Informe de Comentarios Recibidos

Consulta pública CREE-CP-04-2023

“Norma técnica transitoria de los servicios complementarios de control de voltaje y potencia reactiva, y desconexión de cargas”

Comisión Reguladora de Energía Eléctrica (CREE)

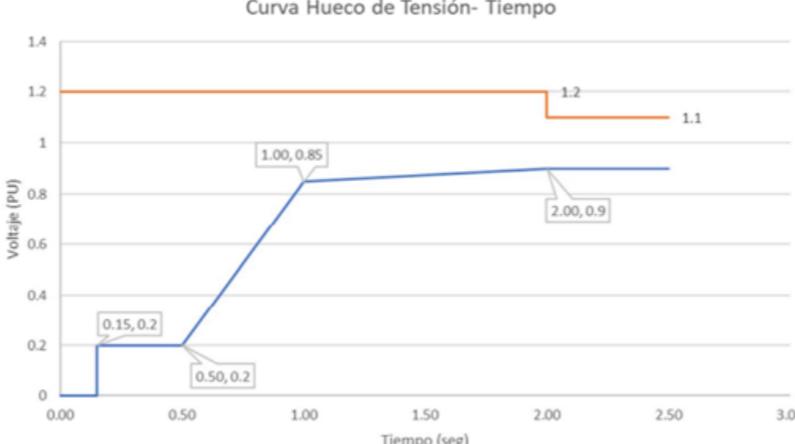
51	Título 3	Artículo 12	<p>Especificar los plazos y formatos para la entrega de la información de las curvas de capacidad al operador del sistema.</p> <p>"k) La información de las curvas de capacidad de cada unidad generadora debe ser entregada al operador del sistema en formato digital (Excel/CSV) dentro de los primeros 5 días hábiles de cada mes, reflejando los datos del mes anterior. El operador del sistema podrá solicitar la información con una frecuencia mayor ante casos justificados."</p>	<p>Esto brindaría mayor claridad a las Empresas Generadoras sobre cómo y cuándo deben enviar esta información crítica para la planificación y operación del sistema. De esta manera se asegura que el operador cuenta con datos actualizados para realizar los análisis eléctricos correspondientes.</p>	UNITEC Tegucigalpa
